# 新竹縣政府工程查核代表照片表

工程名稱：新竹縣北平國民小學教學大樓拆除重建工程

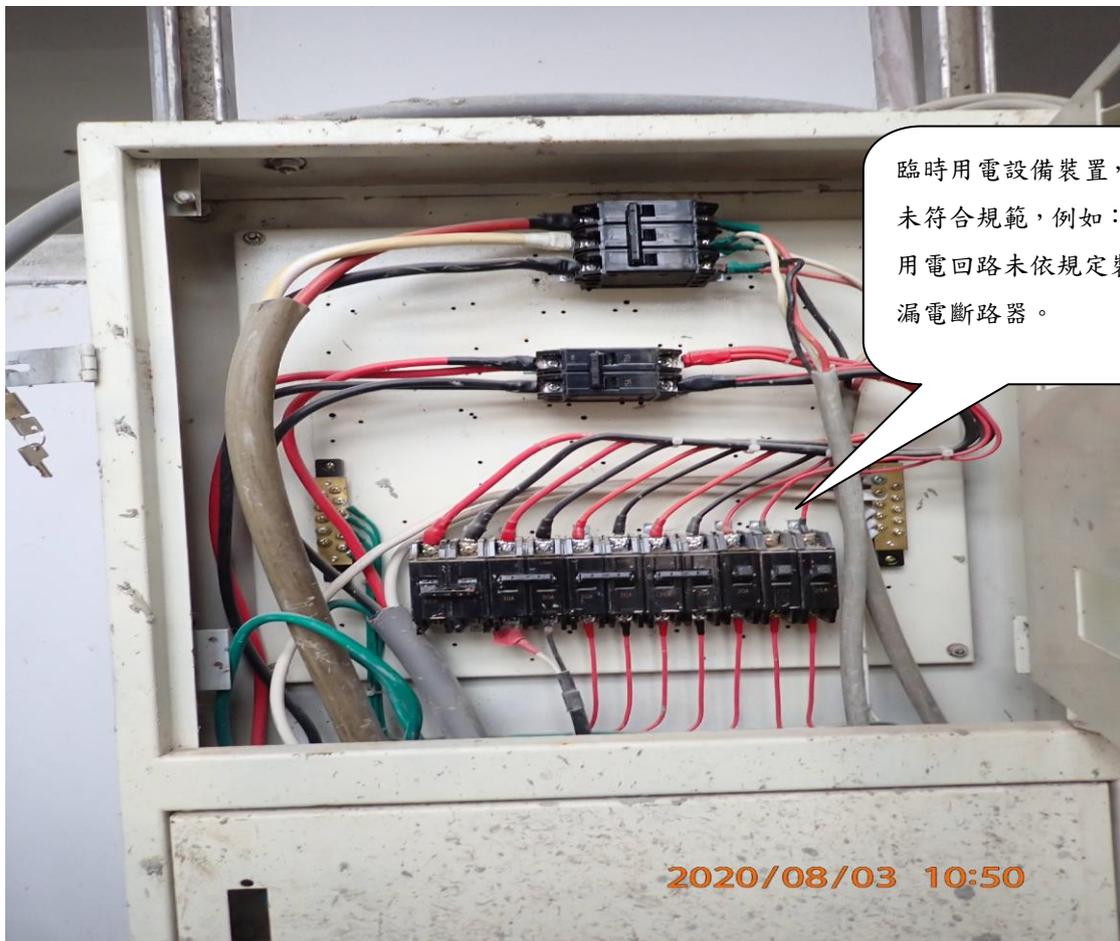
臨時用電設備裝置，部分未符合規範，例如：部分臨時用電設備之電線未防護。

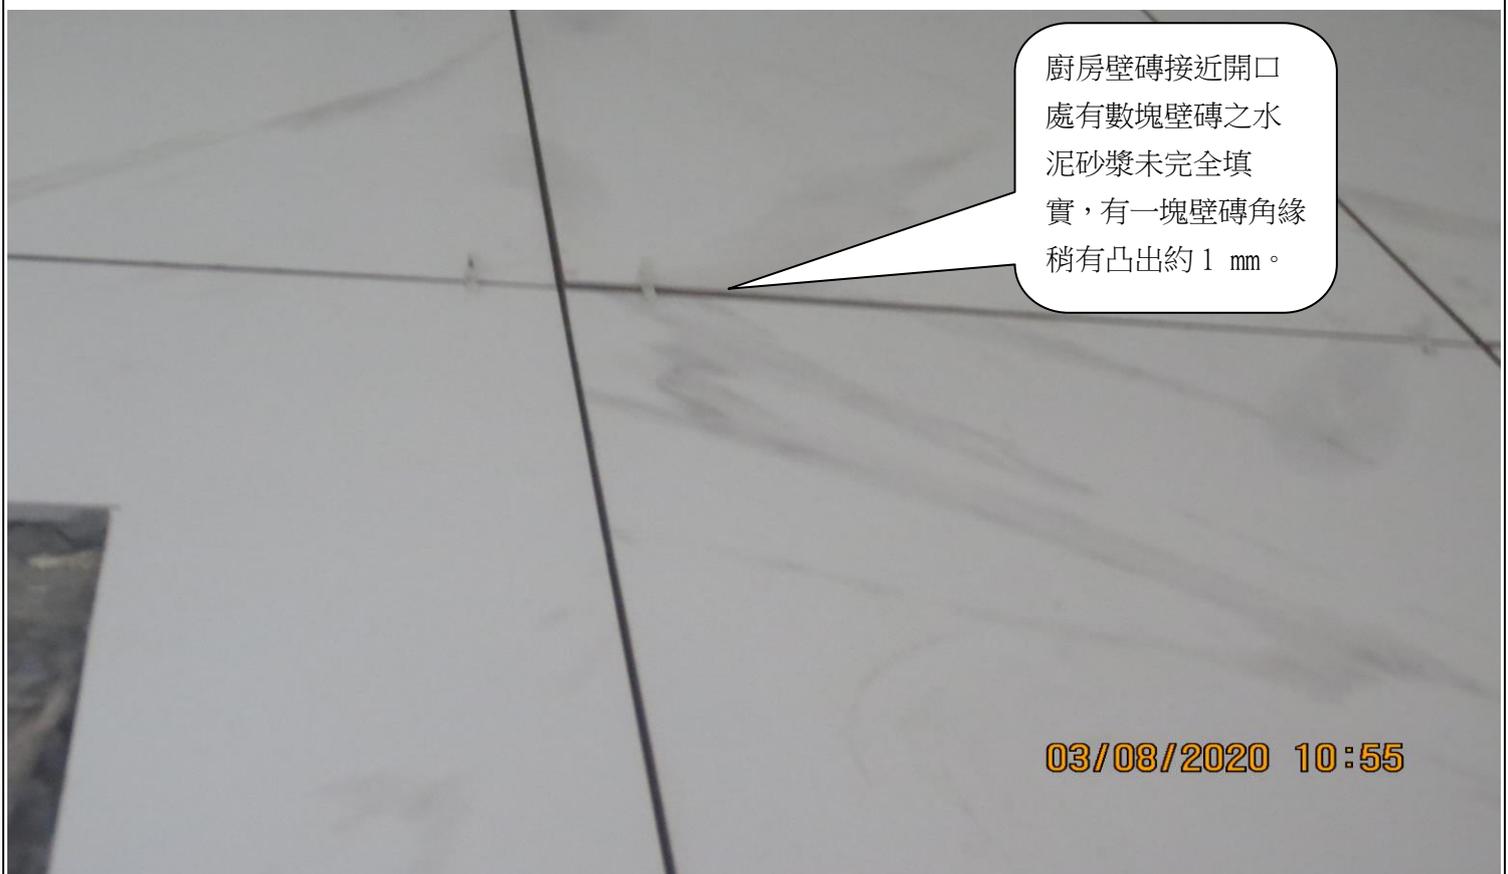
二樓混凝土樓版收縮裂縫之修補不符合需求，致遇雨有滲水情形，應進一步檢視及提出補縫計畫並確實執行。
